## 【河川整備基本方針検討小委員会 報告】

### 河川整備基本方針検討小委員会における審議の概要 (太田川水系、遠賀川水系)

# 太田川水系・遠賀川水系の河川整備基本方針の変更にかかる審議経緯

# 内水域における流域対策（気候変動への対応の考え方）

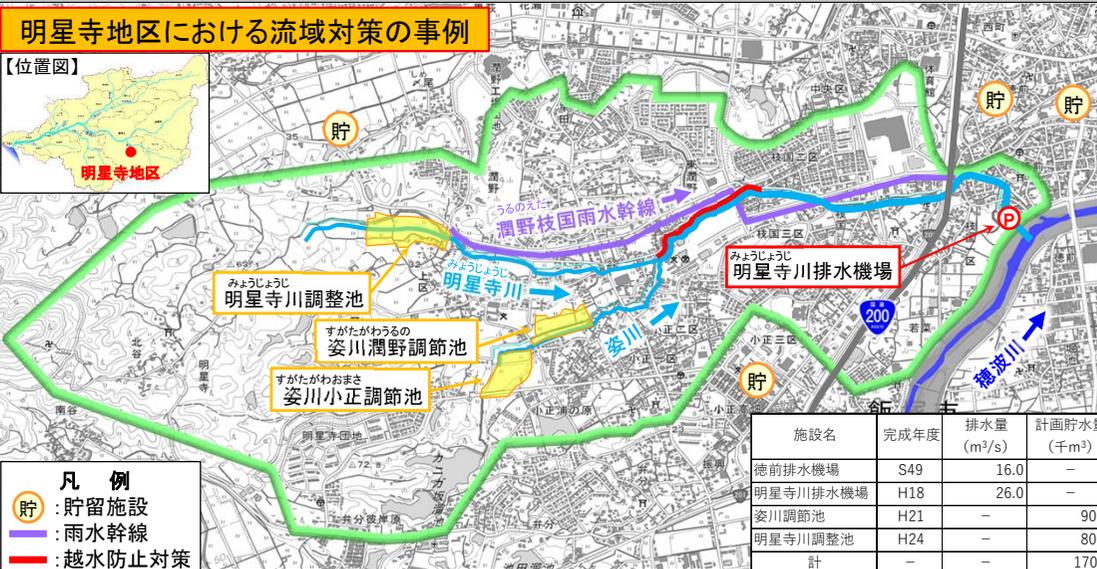
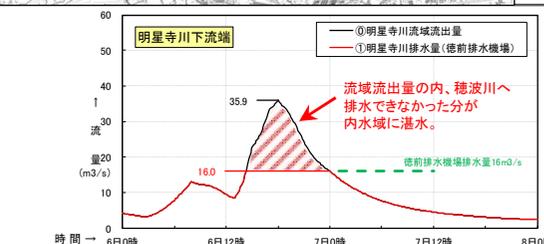
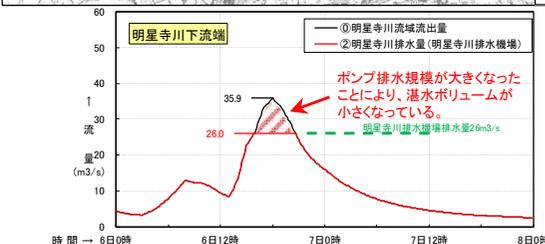
- 内水については計画的にハード対策等が進められている。温暖化で本川の樋門を閉める機会が増え、堤内地に降る雨も増える中で、これまでの先端的な取組に加え温暖化対応が必要となると考える。流域治水プロジェクトで進められているものがこの対応としてどれくらい効き、温暖化にもどれくらい効果があるのか見積もってもらうことが大事である。(説明資料により説明及び本文修正)

- 気候変動に伴う降雨量の増加に伴い、今後、内水域においても気候変動の影響を考慮していく必要がある。
- 内水域については、既設排水機場の適切な運用を行うとともに、河川における治水対策と併せて関係機関が連携した浸水被害軽減対策の推進を図ってきた。
- 飯塚市明星寺地区においては、国による床対事業での排水機場増設をはじめ、県、市による雨水貯留施設や調整池の整備を進めてきたところである。
- 既往最大となる平成30年7月洪水時には、総合的な内水対策が効果を発揮した。
- 今後、気候変動を考慮した内水計画の策定を各自治体にも促していくとともに、流域全体で流域貯留の可能性を検討していく。

# 治水と環境の調和した河道整備状況(高水敷の緩傾斜掘削)

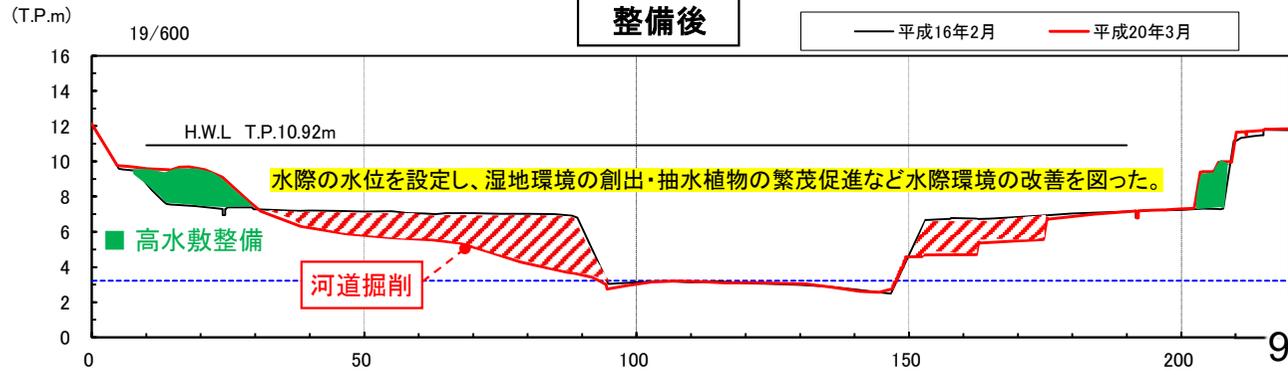
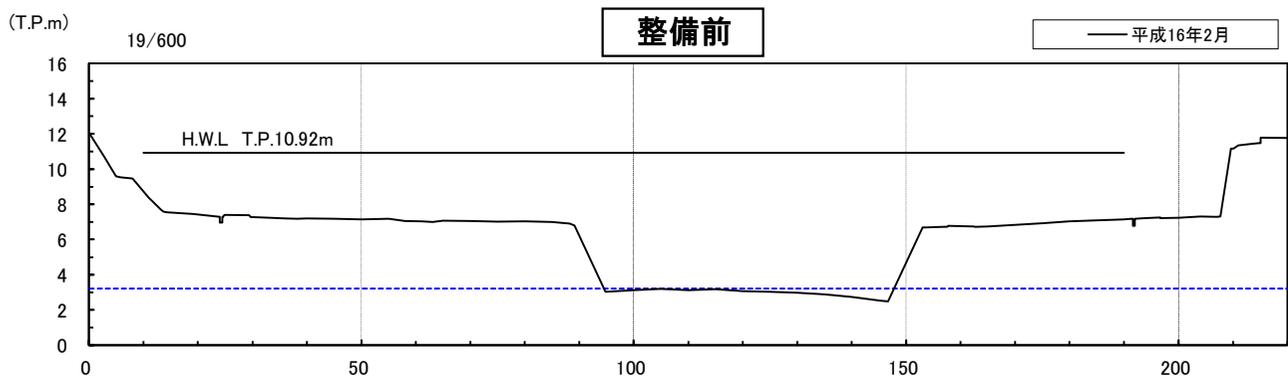
- 緩傾斜高水敷がうまく機能している一方で、説明資料P12上段右側における写真は水際部が機能していない。水際に植物を残しているところがあるため、水際の自然を残していくことが大事。(説明資料により説明)
- 緩傾斜は潮汐の影響があるような下流域でうまくいっているのか、土砂が溜まるような上流域でうまくいくのか、環境と調和した整備がセグメントによって変わるのか、教えていただきたい。(説明資料により説明)

- 遠賀川19k600付近(直方の水辺)では、かつてはコンクリート護岸により水辺に近づきにくく、単調な河川景観を呈していたが、動植物の生息・生育・繁殖の場の多様性を再生するため、河川改修による多自然川づくり(高水敷の緩傾斜掘削による自然河岸の創出)による高水敷掘削を実施している。
- 整備後にはコウノトリの飛来が確認され、緩傾斜掘削で出現した浅水域を採餌場として利用している。また水際にはアサザ等植物が生育している。

# 林地開発等に伴う流出増の抑制

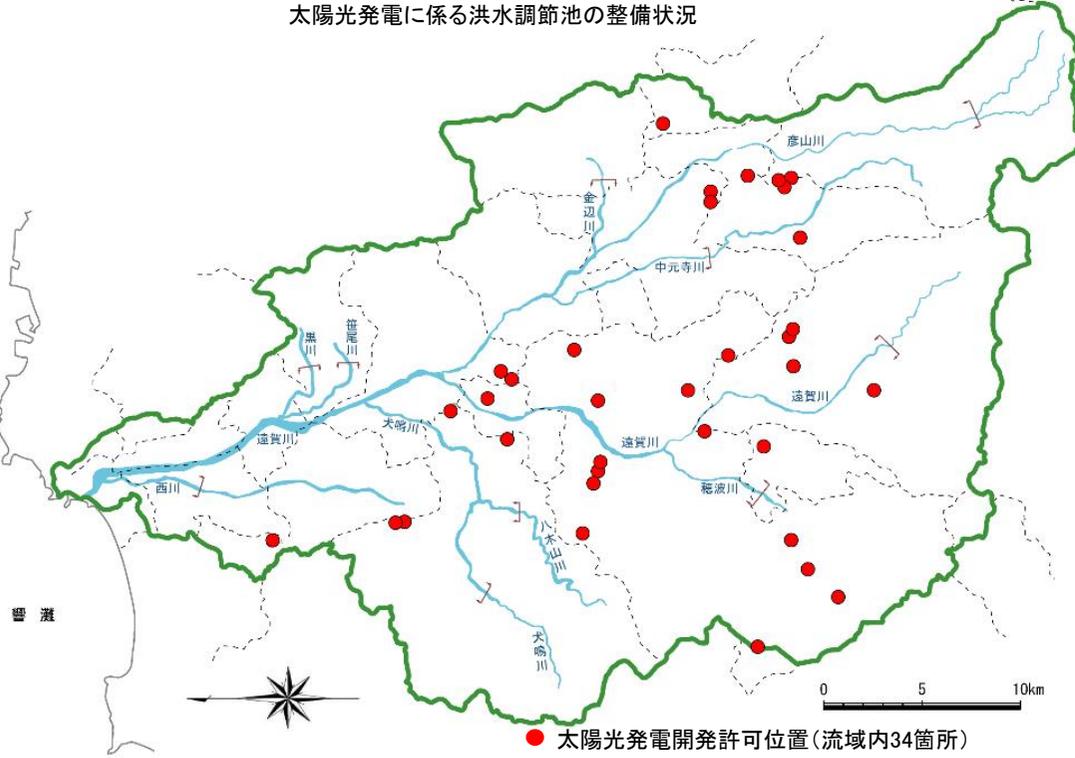
- 太陽光パネルが山腹斜面に多くできている。流域治水でどのように評価していけばいいか。指針があれば教えていただきたい。(説明資料により説明)
- 土地開発規制に絡むよう、いくらかそれが見えるように本文追記ができないか。(本文修正)

- 遠賀川流域内において、一定規模以上の太陽光発電の開発を行う際は、林地開発に伴う流出増の対応として洪水調節池等の対策を講じた上で開発が許可されることになっており、実際に対策が図られているところである。
- 流域内の開発行為については、地域の発展や自然エネルギー開発の利点等も踏まえたなかで、流出量を抑制するための方策について考えていく必要があるなか、施策のひとつとして特定都市河川の指定による流出抑制があげられる。
- 今後、遠賀川流域においても、特定都市河川指定に向けた検討を進めていく。

#### ■農地を活用した貯留・遊水機能の確保事例

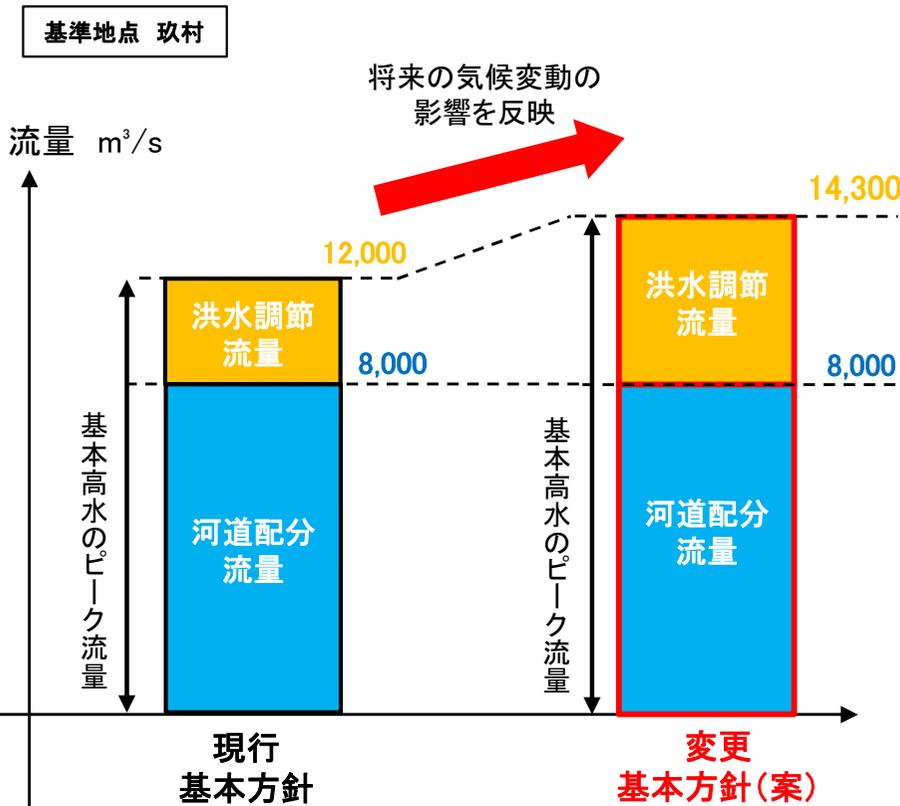
- P37について、水田が多くその周辺に人口密集地が迫ってきている印象。流量増に対する遊水地事例が書かれているが、農地防災の観点から休耕田を遊水地にする事例がなかったか。流量配分の達成のための遊水池が内水排除にも効くような仕組みができないのか、あれば事例として書けないか。(補足説明資料により説明)

# 玖村地点から西原地点の流量増加量の確認

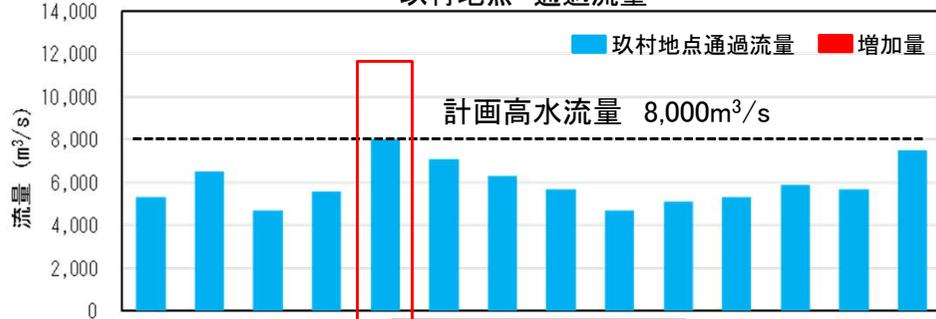
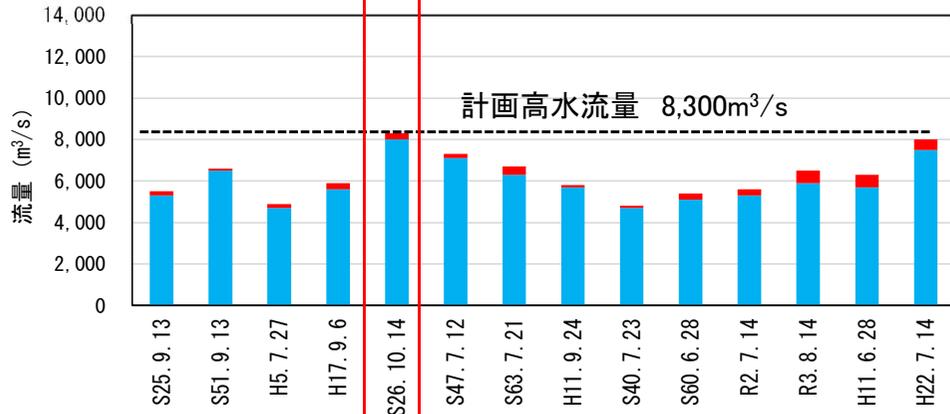
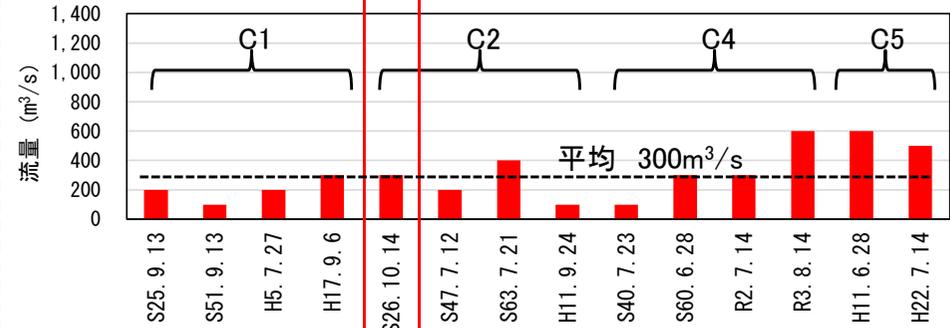
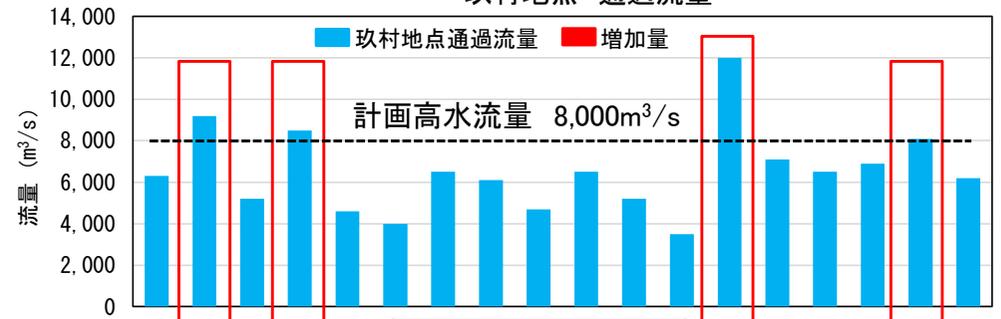
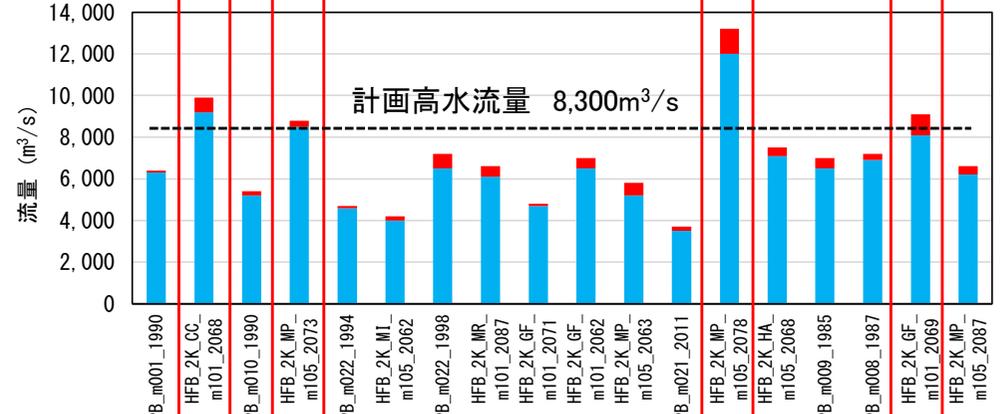
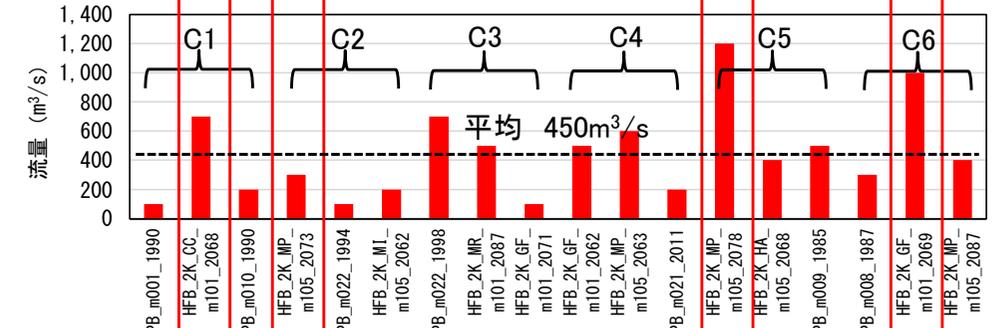
- 計画高水流量を玖村地点で増やせないことは理解するが、下流側の古川等からの流入量を加えて放水路区間まで $300\text{m}^3/\text{s}$ を増加させる根拠を教えてください。(補足説明資料により説明)
- 古川等からの流入量を加えて放水路区間まで $300\text{m}^3/\text{s}$ を増加させるために放水路区間の高水敷を掘削した場合、潮汐の影響による干潟が形成されることが想定されるが、河道の維持管理上、問題とならないか。(補足説明資料により説明)

- 対象主要14洪水について、玖村地点、西原地点の通過流量及びその区間の流量の増加量を算定し、基本高水のピーク流量の決定洪水の昭和26年10月洪水では、古川等からの流入量は300m<sup>3</sup>/sとなることを確認した。このため、西原地点の流量を8,300m<sup>3</sup>/sとする。西原地点の流量を300m<sup>3</sup>/s増加させることは、これらの降雨洪水パターンへの対応として必要である。
- 同様にアンサンブル降雨(C1~C6)の玖村地点のピーク流量が大きい3洪水を対象に、玖村地点、西原地点の通過流量及びその区間の流量の増加量を算定し、玖村地点で8,000m<sup>3</sup>/s、西原地点で8,300m<sup>3</sup>/sを越える洪水があることを確認した。これらの洪水は危機管理対応上、念頭におく波形とする。

# 既存の洪水調節施設等 事前放流による効果

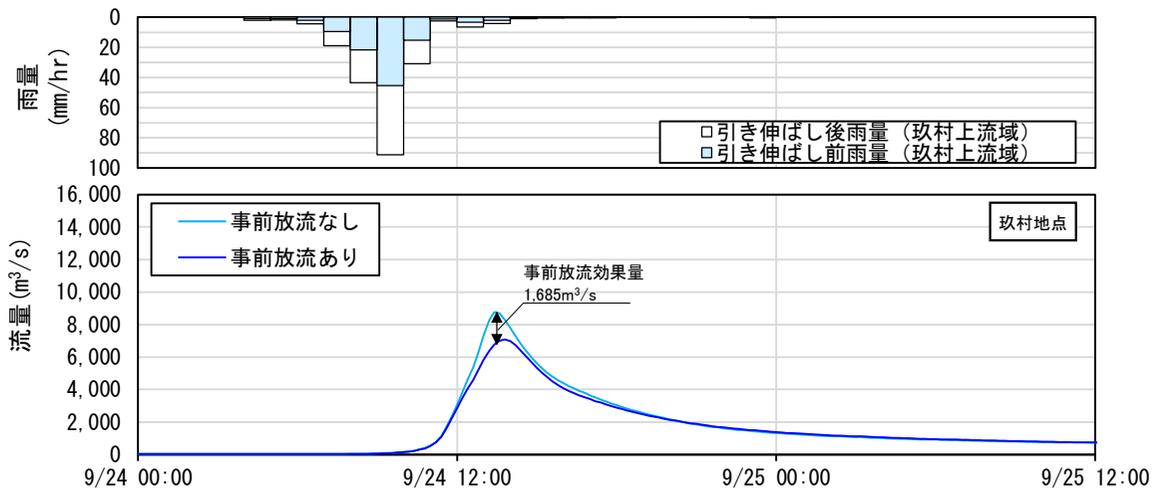
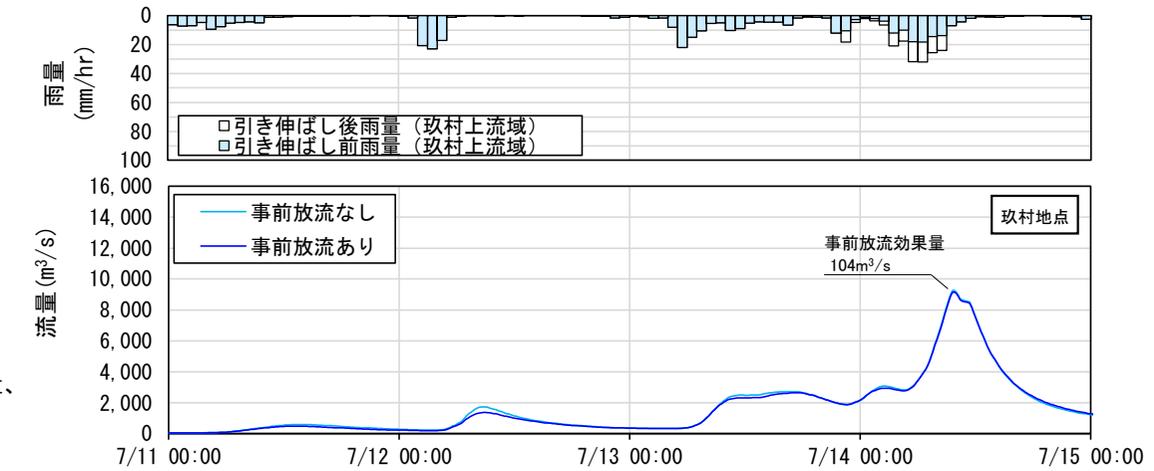
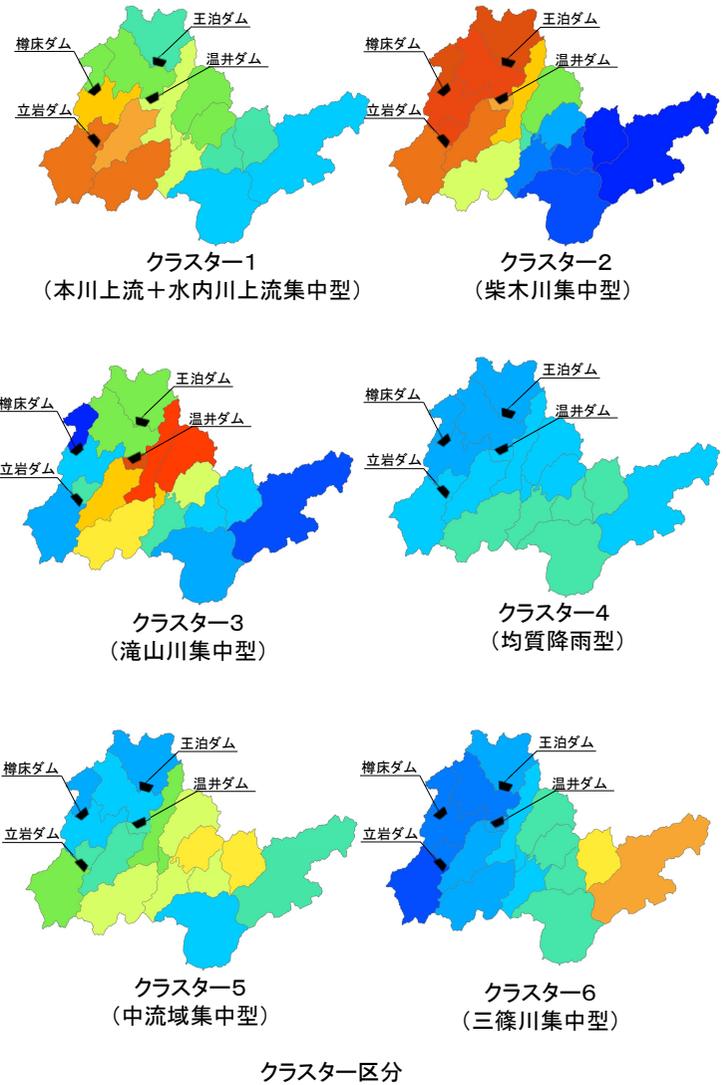
- 利水ダムの事前放流による流量低減効果については、どのような降雨パターンだとそれなりの機能が発揮されるのか、何らかの改造を加えないと効果が見込めないのか、住民の皆さんへの説明も含め、このあたりを最初に十分理解した上で、次の検討に進むことが大事である。(補足説明資料により説明)

- 太田川水系の治水協定に基づき、利水ダム等で事前放流により確保可能な容量を活用した洪水調節について、河川整備基本方針における玖村1/200検討対象14洪水を用いた流量低減効果を試算し、玖村地点における事前放流の効果は、洪水の波形によって約110m<sup>3</sup>/s～約1,690m<sup>3</sup>/sであることを確認した。
- 玖村地点における事前放流の効果量が最大の平成11年9月24日洪水型と効果が最小の平成22年7月14日洪水型のハイドログラフを確認した結果、効果量は各ダムの流入量(降雨の波形パターン)に依存していることが確認された。
- 平成11年9月24日洪水型では、太田川本川上流では前期降雨が少なかったため、効果量が大きくなっている。
- 平成22年7月14日洪水型では、太田川本川上流で前期降雨が多く下流地点ピーク時までの貯留量が多くなり、効果が小さくなっている。

- 太田川水系の治水協定に基づき、利水ダム等で事前放流により確保可能な容量を活用した洪水調節について、過去の洪水パターン及びアンサンブル予測降雨を用いた流量低減効果を試算し、玖村地点における事前放流の効果は、洪水の波形によって約40m<sup>3</sup>/s～約1,690m<sup>3</sup>/sであることを確認した。
- 玖村地点における事前放流の効果量と前期降雨量を確認した結果、前期降雨量により効果量が増減する傾向が確認された。
